日本原子力研究開発機構の大洗研究所廃棄物管理施設の設計及び工事の方法の変更認可申請に係る追加説明について（令和元年6月6日 新基準適合性審査チーム） 資料1—4に対する回答

図-1 流路面積の縮小による風速上昇モデル

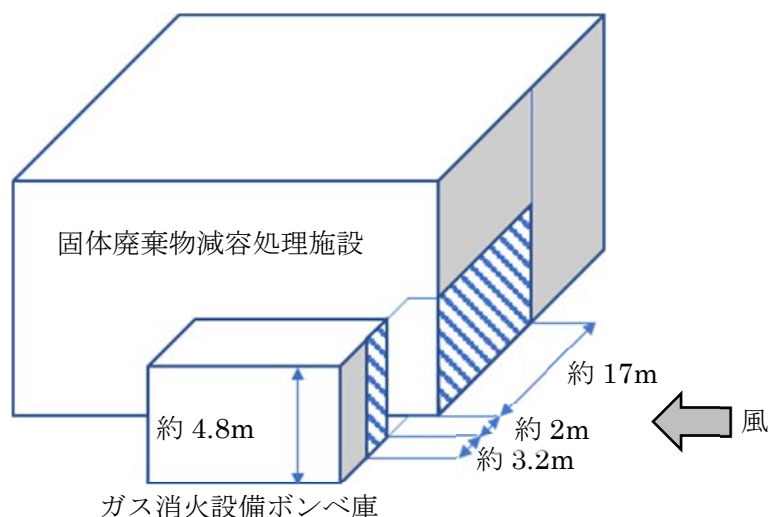
○ 事業変更許可申請書においては、竜巻影響に対するハード対策として、「消火設備のうちガス消火設備については、屋外等に敷設している配管の損傷を防止するための設備を設ける。」としていたが、本申請のガス消火設備配管類には損傷を防止するための設備は設けないのか。
・屋外等に敷設している配管の影響評価を詳細に説明のこと。
・縮小損失の断面積の比0.3と圧力損失（損失係数）0.34の根拠を説明のこと。
・評価結果及び理由を表形式にまとめること。

ここで、本申請にて評価した複合荷重に加え、風が狭隘な部分に流れ込む際に流路面積が急激に小さくなり、風速及び風圧力が上昇することを考慮した、「流路面積の縮小による風速上昇モデル」の評価を行う。

固体廃棄物減容処理施設建家とガス消火設備ボンベ庫の両壁面に挟まれた配管類の位置関係から、管路が急激に狭まる管路抵抗でモデル化した。ここで壁による摩擦損失は考慮しないとする。

縮小損失の断面積比は、まず固体廃棄物減容処理施設建家とガス消火設備ボンベ庫の間は約 2.0m であり、この隙間に流れる風は、ボンベ庫の幅の半分 (3.2m) と固体廃棄物減容処理施設北側の幅の半分 (17m) が流入するとした場合、合計 22.3m 分の風が、壁間 2.0m に流入する。

ガス消火設備ボンベ庫の高さは、約 4.8m なので、これ以上の高さの風は流入しないことから、断面積 $A1(22.3 \times 4.8) \text{m}^2$ が、断面積 $A2(2.0 \times 4.8) \text{m}^2$ に狭くなるとした場合、断面積比 $A1/A2$ は 11.1 である。

壁間のほぼ中心位置にある断面積 1m^2 の配管に衝突する風の最大風速は、最大風速 69 m/s の風に断面積の比を乗じた 766 m/s として評価した。

図-1 の「流路面積の縮小による風速上昇モデル」により算出した最大風速を基に計算した水平方向の荷重評価（複合荷重）を表-1 に示す。

図-1 固体廃棄物減容処理施設東側の樹木の植生状況

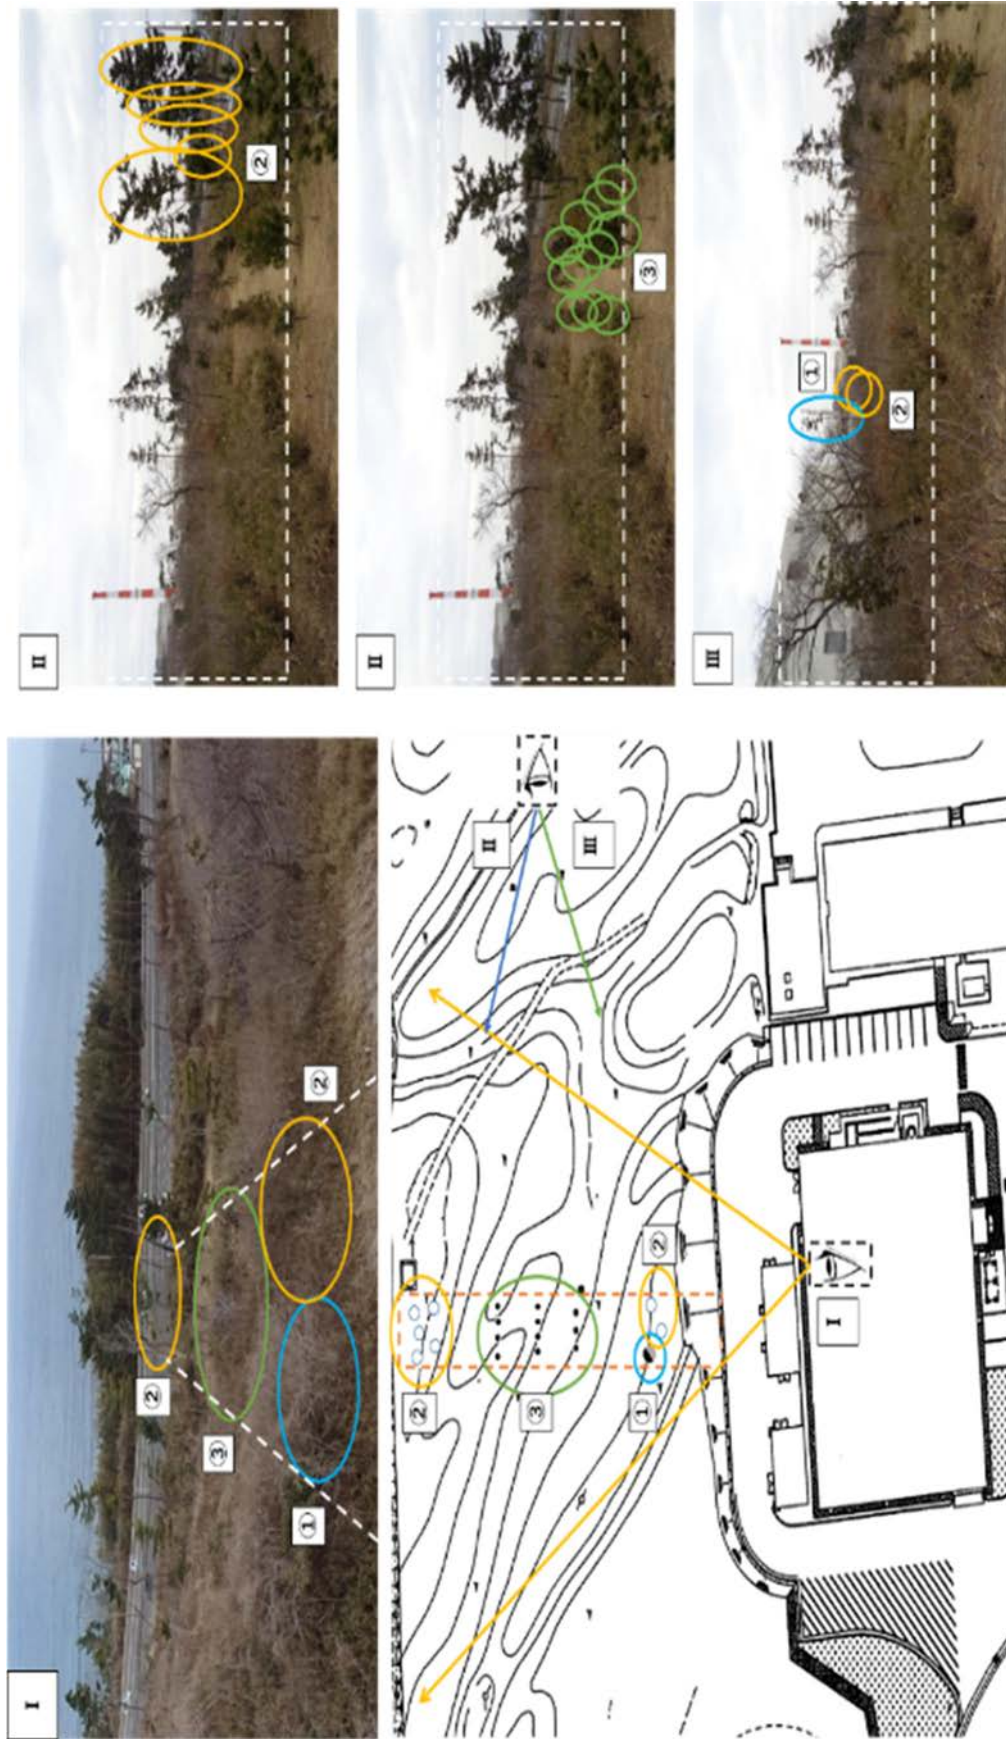
| ○ 樹冠率を事業変更許可申請書の0.3 から0.067 に変更していることについて、周辺の森林の状況を踏まえてその妥当性を示すこと。 |
| ・ 設工認に記載の樹冠部面積46m ² の算出根拠を説明のこと。 |

事業変更許可申請書の樹冠率0.3を下回ることを確認するため、申請時点での固体廃棄物減容処理施設に最も近い東側の森林の樹木の植生状況を現地調査した。

調査の結果、樹木の位置、本数及び樹木の大きさから樹木の密集度が最も高い範囲の樹冠率は、樹幹率は、0.067であり、樹冠率0.3を下回ることを確認した。

樹冠部面積の46m²は、東側の樹木の植生状況を現地調査し、密集度が最も高い範囲の樹木の樹冠部（樹木の上部の枝及び葉を含む。）の大きさより、①最大7.07m²（樹木の直径（長辺直径＝短辺直径）；3m×3m）が1本、②最大3.15m²（樹木の楕円直径；4m×1m）が7本、③最大1.54m²（樹木の直径（長辺直径＝短辺直径）；1.4m×1.4m）が11本から、樹冠部の合計面積（①x1本+②x7本+③x11本）として46m²を算出している。

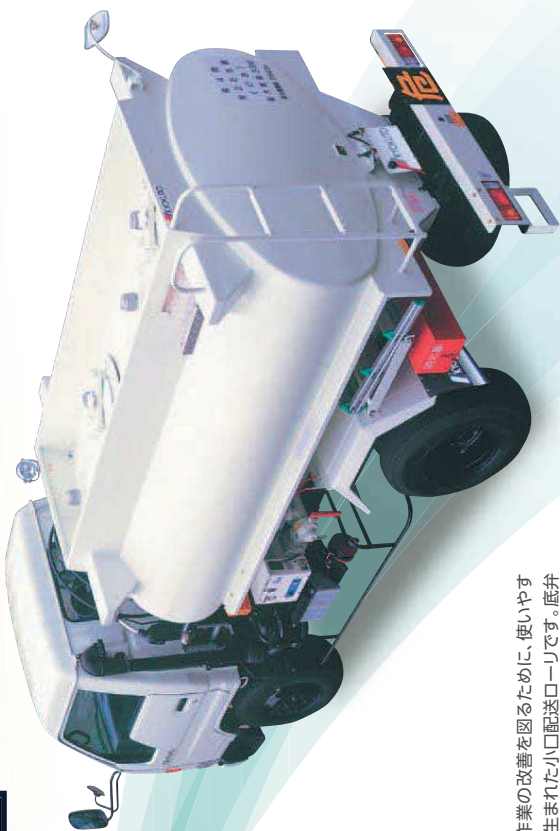
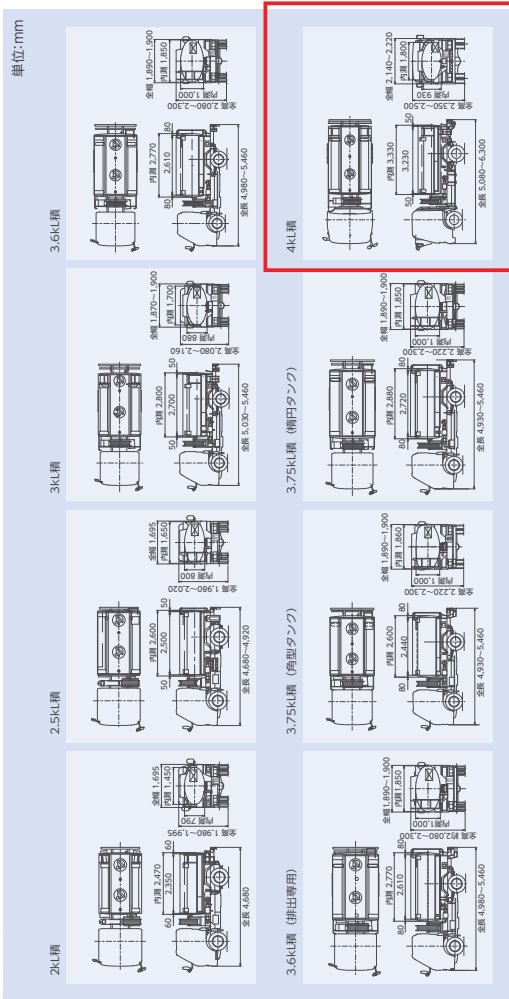
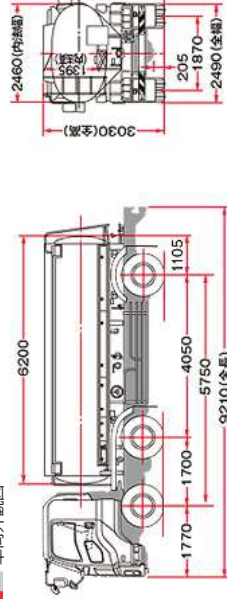
○ 近隣工場等の火災の影響評価について、タンクローリ及び給油車の爆発源の高さの設定根拠を説明すること。

タンクローリ及び給油車の爆発高さは、車両の中心高さとした。これは、爆発による破壊作用は車両全体に及ぶと想定し、その爆発中心は車両の中心と仮定した。従って、爆発源の高さは、車両の中心高さである全高の半分の値とした。

全高については、搭載量ごとに一般的な車両カタログを参考に値を設定した。

- ・ 国道51号タンクローリ ; 30kL積【全高3.095m/車両中心1.5475m】
(車両カタログ：添付-1)
- ・ 給油車 ; 4kL積【全高2.5m/車両中心1.25m】
(車両カタログ：添付-2)
- ・ 他施設タンクローリ ; 16kL積【全高3.03m/車両中心1.515m】
(車両カタログ：添付-3)

溶融固化体移送台車の火炎防護対策

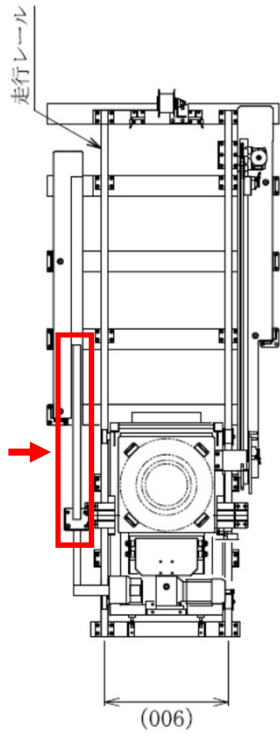
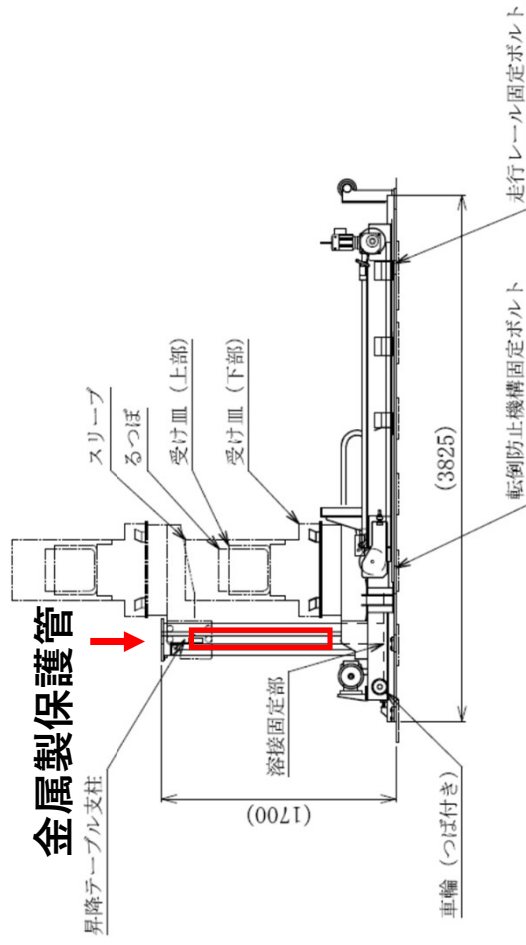
○ 基準適合性の説明において、「実用上可能な限り」、「原則として」、「やむを得ず」との記述があるが、所定の火災防護対策を取らない場合は、その理由、対象となる設備や具体的な代替の火災防護対策を説明すること。

焼却溶融炉の直下にある溶融固化体移送台車については、駆動機構があり、この機構の作動に必要な電気ケーブルを設置する必要がある。このケーブルは難燃性の材料を使用するため、やむを得ずの対策として、金属製カバー又は金属製保護管を敷設することとしている。

なお、金属製カバー及び金属製保護管は、漏えいした溶湯に対する保護ではなく、万一の飛灰や飛沫によるケーブルの保護を目的に設置している。焼却溶融炉は、構造上、受け皿を設けており、これが、溶湯の漏洩や飛灰、飛沫を防止する設計となっている。また、焼却溶融運転は、焼却溶融炉内（上限位置）で行う。焼却灰の回収及びるつぼの取り出しは、炉内の温度が常温になったことを確認後に焼却溶融炉外（下限位置）で処理した廃棄物を回収する設計となっている。このため、直接ケーブルに漏えいした溶湯がかかることはない。

図-1 排ガス処理装置（セル内フィルタ）の系統

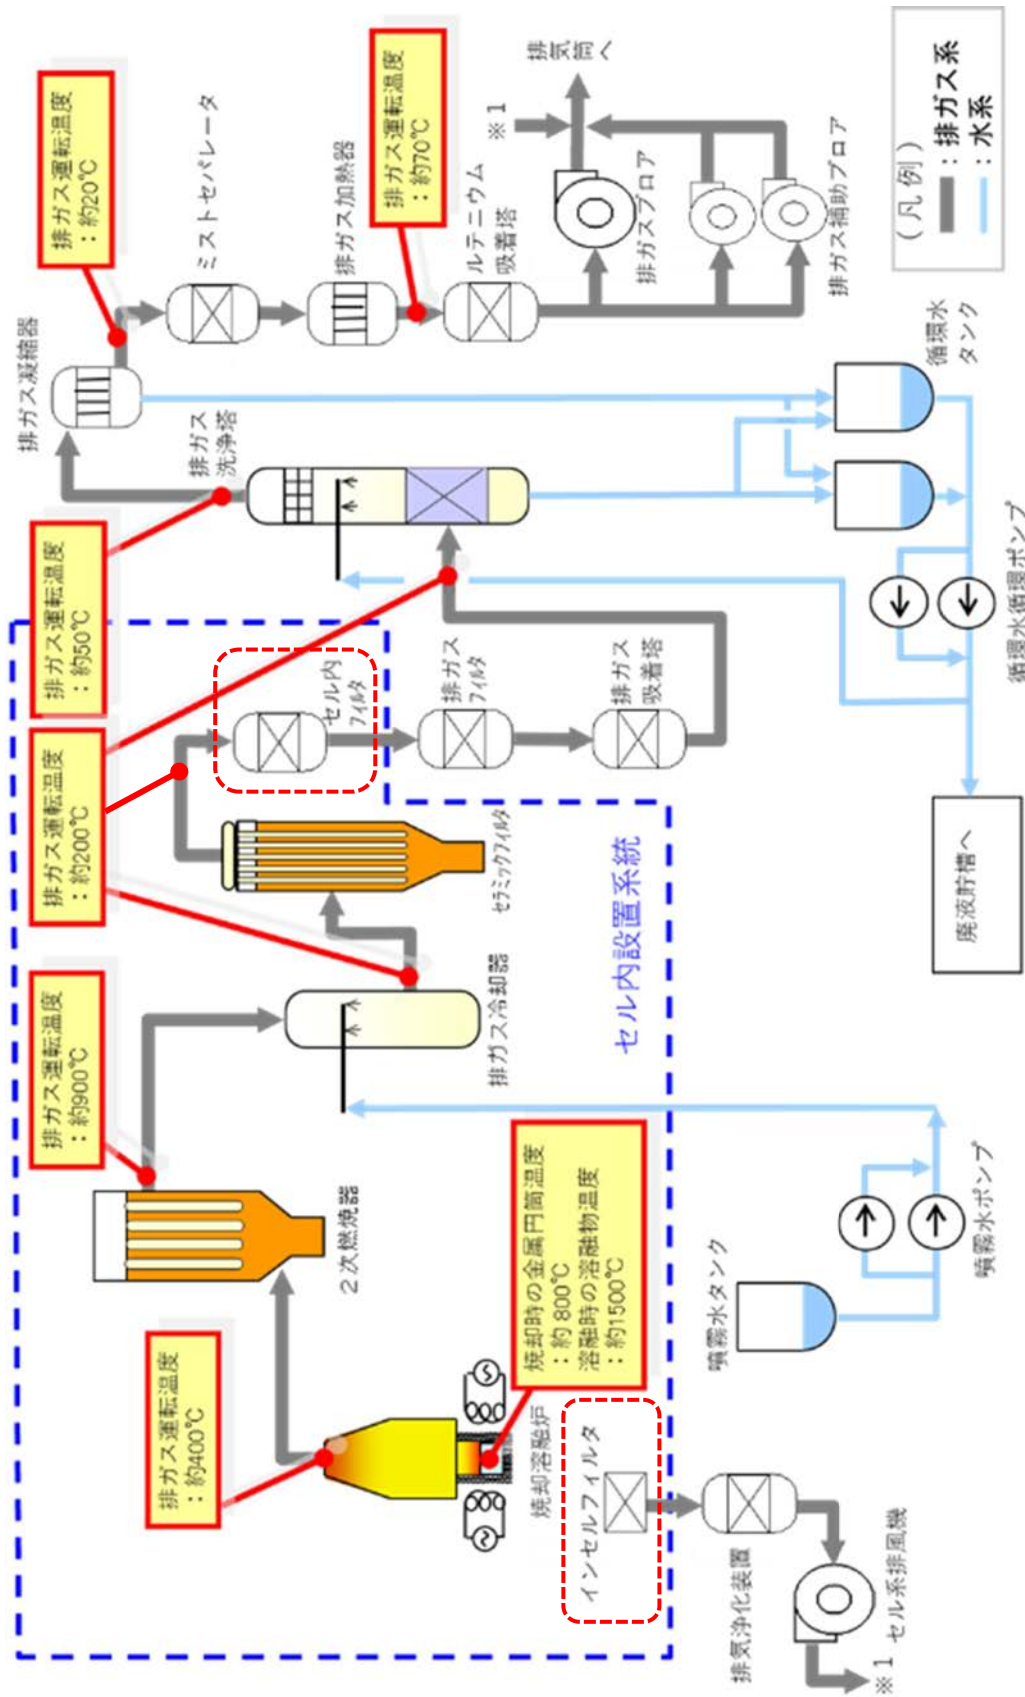
- 事業変更許可申請書（第四条-8）では、インセルフィルタは火炎防止型のフィルタを設けるとしているが、本-1-87 焼却溶融設備の排ガス処理装置のセル内フィルタは火炎防止型であるか説明すること。

以下の理由から、セル内フィルタは火炎防止型としていない。

セル内フィルタは、焼却溶融炉から発生する排ガスを処理対象としており、この排ガス系統は閉じられた系統である。

焼却溶融炉から発生した排ガスは、セル内フィルタに到達するまでに、2次燃焼器（出口温度：約900℃）及び水噴霧型の排ガス冷却器（出口温度：約200℃）を通過し、さらに耐火性を有するセラミックフィルタにてろ過されるため、セル内フィルタに火炎は到達しない。また、セル内フィルタの運転温度は約200℃であり、フィルタ（グラスファイバー製）の耐熱温度は250℃であるため、耐熱温度を上回ることはない。

なお、セル内フィルタは、合金製（NW6022）（厚み6mm）のケーシングで構成されており、ケーシングと内部のフィルタは接していない構造である。さらに、セル内フィルタ付近に可燃物を設置することはない。したがって、セル内で火災が生じたとしても内部のフィルタが損傷することはない。

一方、インセルフィルタは、セル系排風機を用いたセル内雰囲気換気用の前処理機器として取付けられており、セル内で火災が発生した場合、火炎が後段の排気浄化装置に影響を与えないよう火炎防止型のフィルタを設けている。

固体廃棄物減容処理施設（OWTF）の管理区域における給排気設備の模式図

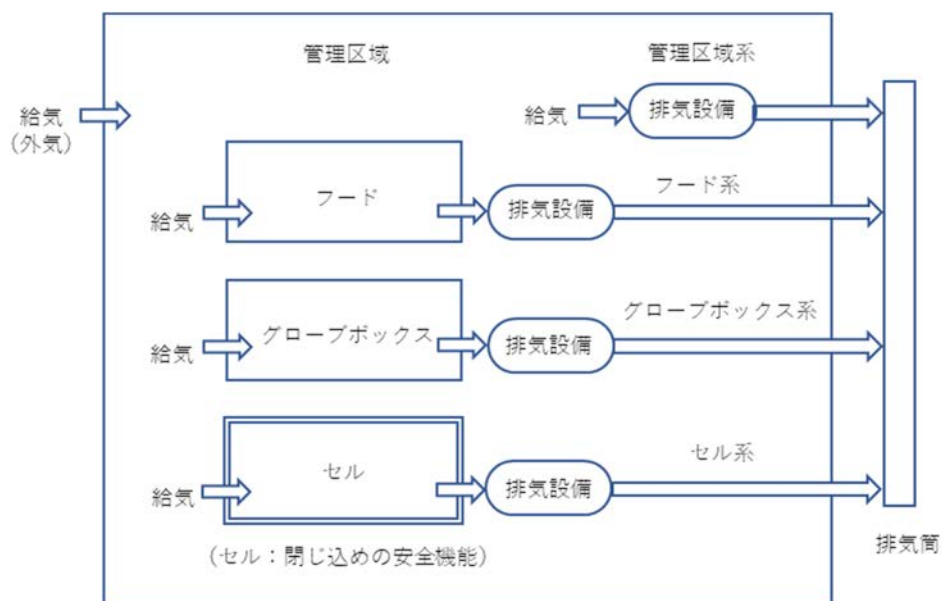
| ・ 防火ダンパーの免除により、高温の空気が下流に流れ、排風機の駆動性に影響を与えるのか説明のこと。 |

しかしながら、排気設備は系統内の使用最高温度は60℃であることから、火災による高温の空気が流入するなどした場合、排気浄化装置及び排風機の駆動に影響を及ぼす可能性がある。

排気設備のモーター電流値及び排気浄化設備の差圧に異常が発生し、排気設備に影響があると判断した場合は、施設管理者に連絡する。

施設管理者は、閉じ込めの安全機能であるセル系排気設備を維持したまま、管理区域系・フード系・グローブボックス系排気設備の停止を指示する。

施設管理者の指示を受けた作業員は、運転監視室にてセル系排気設備を維持したまま、管理区域系・フード系・グローブボックス系排気設備を停止させる。停止にかかる時間は、3分以内を想定している。

なお、排気設備の優先系統は、下位から管理区域系・フード系・グローブボックス系・セル系となっており、火災の発生状況にあわせて、管理区域系排気設備のみを停止させることも可能である。

消火完了後は、排気設備の排風機の予備機を起動するなどして負圧維持を継続する。

図-1

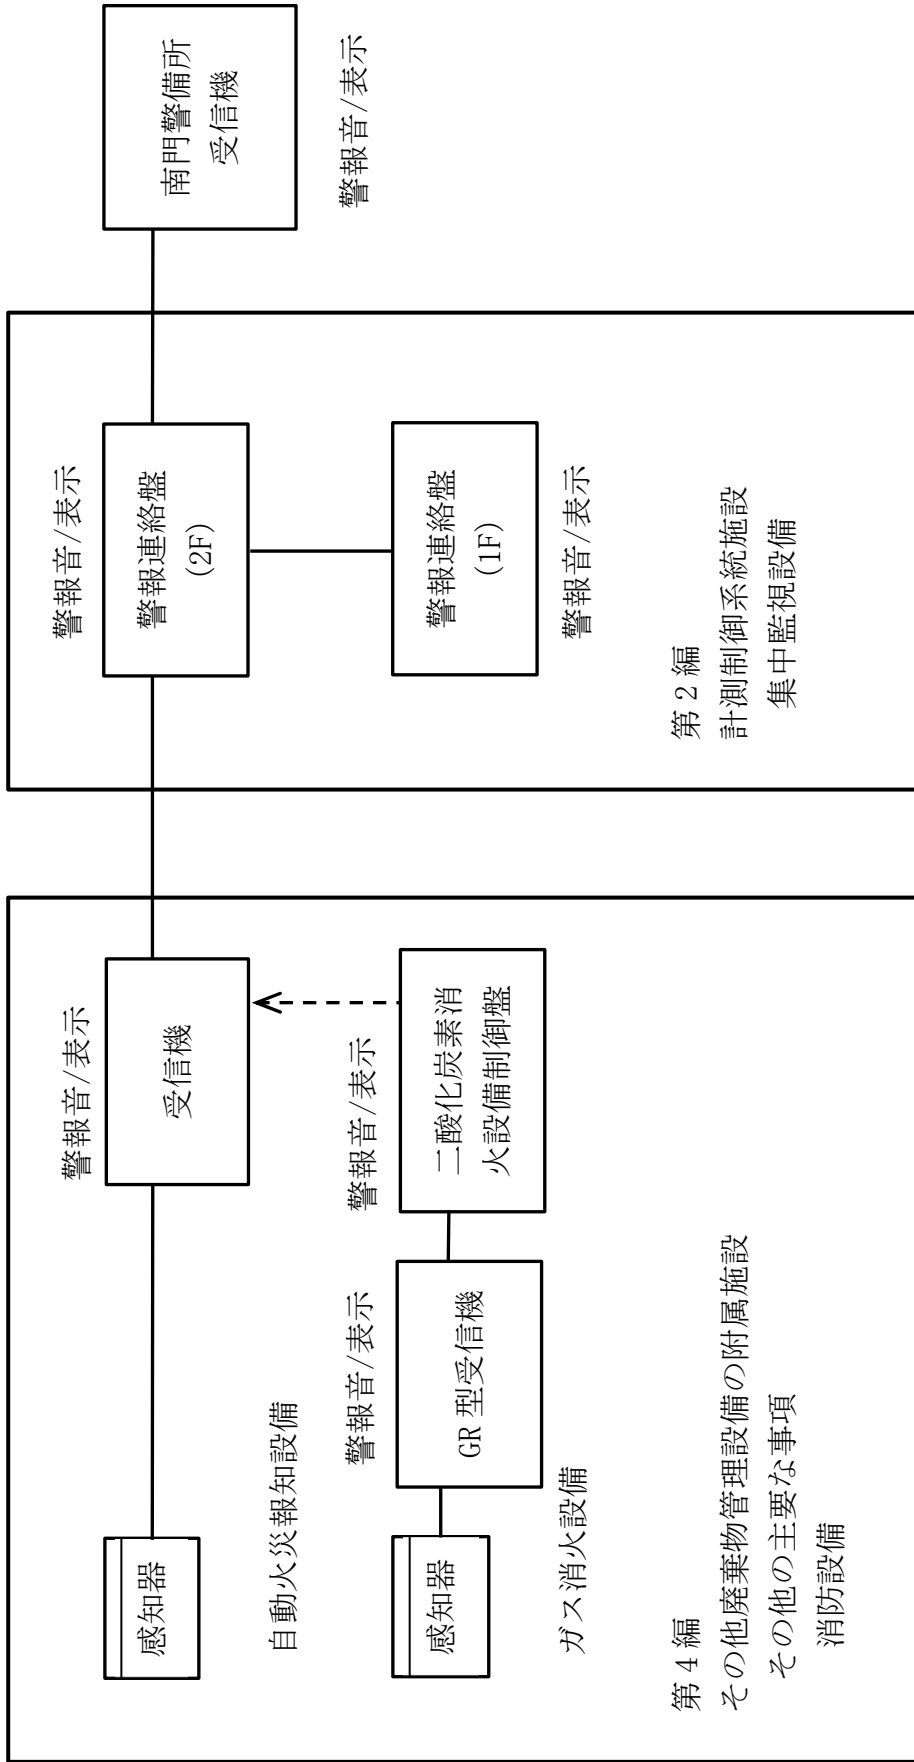
- 事業変更許可申請書（第四条-13）では、火災を検知した場合の火災信号は、固体廃棄物減容処理施設では、運転監視室及び警備所に送信し、警報盤に表示するとしているが、本申請において警備所に送信することを示すこと。

火災を検知した場合に火災信号を警備所に送信することを示すため、固体廃棄物減容処理施設の消防設備に、固体廃棄物減容処理施設の計測制御系統施設の集中監視設備と同様の記載を行う。また、検査項目及び検査に必要な情報を設工認に追加する。

具体的には、検査項目として、「系統検査」、「警報検査」を追加する。また、検査に必要な情報として、消防設備の設計条件及び仕様表に火災時に警報音が吹鳴し、表示されることの「警報表示項目」の追加。「南門警備所の配置図」及び設備の信号接続に係る「系統図」を設工認に追加する。

なお、固体廃棄物減容処理施設で火災を検知した際は、各部屋に設置している自動火災報知設備及びセル内に設置しているガス消火設備の感知器の信号を、2階運転監視室に設置している受信機に出力し、その後、固体廃棄物減容処理施設の主要な警報を集中的に表示するための計測制御系統施設の集中監視設備に接続し、2階運転監視室及びエントランスホールに表示するとともに、南門警備所に接続し、常時監視を行う設計としている。

図-1 焼却溶融炉及び排ガス処理装置の系統

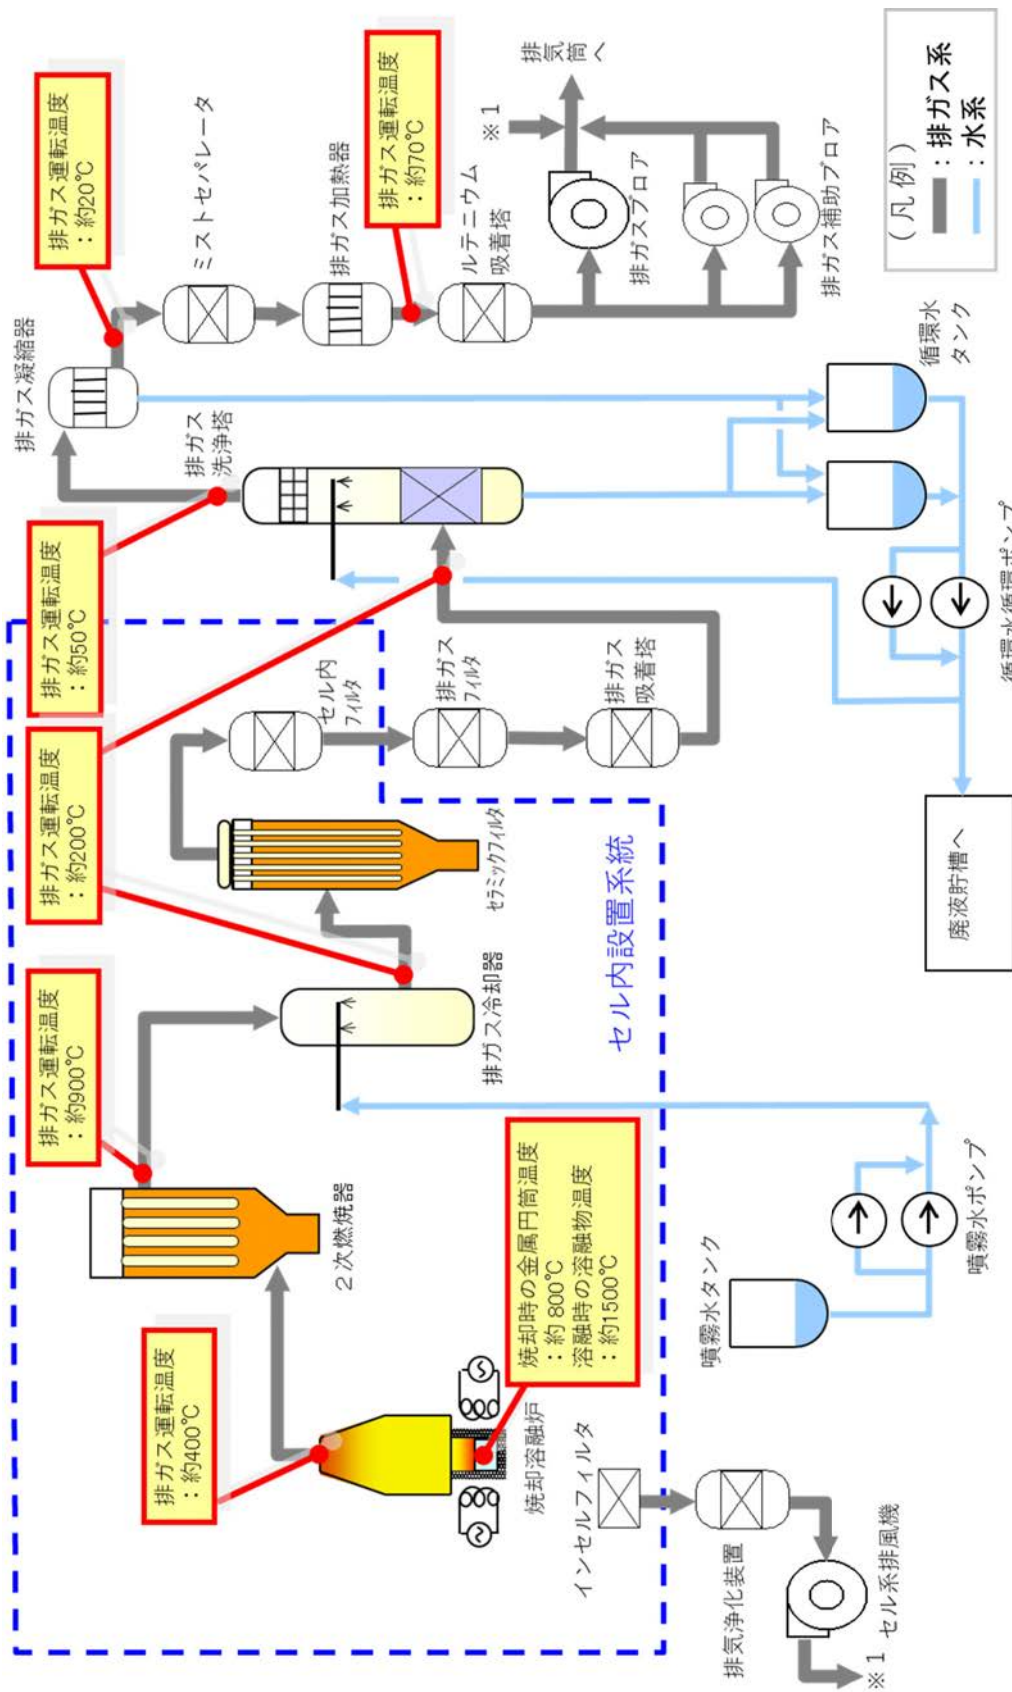
- 本-1-9 減容処理設備の焼却溶融炉、排ガス処理装置、溶融物を受けるるつぼ及び輻射熱を抑えるスリーブは、耐火性、耐熱性及び耐食性を考慮した材料を使用し、るつぼは溶融ごとに交換する設計とすることについて、詳細に説明すること。

焼却溶融炉本体は、その接ガス部および炉内壁にアルミナ質セメントを使用し、耐火性を有するものとしている。

排ガス処理装置は、焼却溶融炉後からルテニウム吸着塔までの各機器及び配管で構成されているが、そのうち焼却溶融炉後から排ガス洗浄塔までの接ガス部は、ハステロイ材を用いている。排ガス洗浄塔後からルテニウム吸着塔までは、ステンレス鋼（SUS304L）を用いている。

るつぼはアルミナ系セラミックスで、スリーブはシリカ系セラミックスを用いている。
